**Aviso de Segurança de Campo**  
**Registro ANVISA 10216710217**

Sistemas de RM da Philips com Elastografia por RM (MRE)  
Potencial para medições imprecisas (mais baixas) de rigidez hepática

24 de abril de 2026

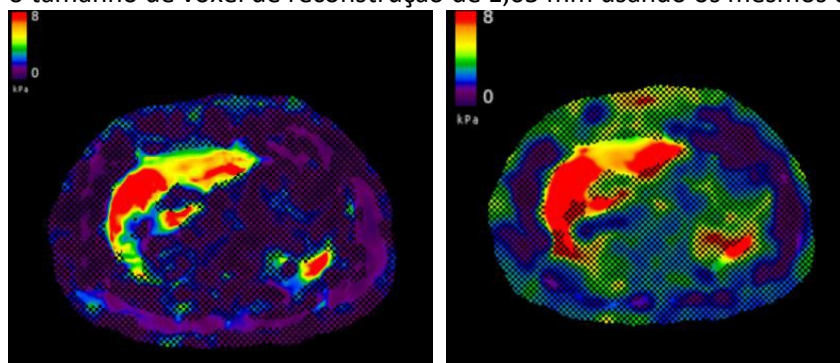
A Philips tomou conhecimento, por meio da desenvolvedora do sistema de software de MRE, Resoundant, de um problema que afeta as medições de rigidez da MRE quando uma gama específica de parâmetros de reconstrução de imagens é usada em combinação com o algoritmo do Resoundant. Especificamente, as configurações de tamanho de voxel de reconstrução no protocolo de varredura padrão de MRE são muito pequenas, o que pode levar a medições de rigidez hepática imprecisas (valores mais baixos). Veja a Figura 1.

- Altere o **FOV RL** para 480 mm
- Altere o **tamanho do voxel de Recon RL** para 1,5 mm
- Aceite as alterações

Figura 4. Configurações do protocolo de MRE atualizadas na guia Geometria

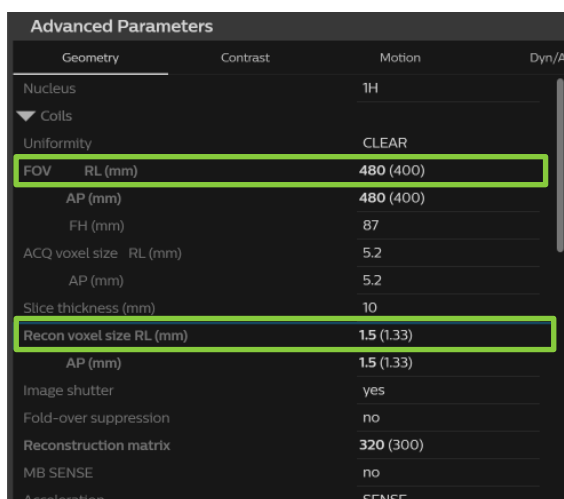
4. Na guia Geometria, faça as seguintes alterações
  - Altere o **FOV RL** para 480 mm
  - Altere o **tamanho do voxel de Recon RL** para 1,5 mm
  - Aceite as alterações
  - OBSERVAÇÃO: para o protocolo FFE\_MRE\_4sl nos sistemas da versão 12, pode ser necessário inserir novamente o tamanho do voxel Recon RL de 1,5 mm se o sistema definir como padrão 1,48 mm.
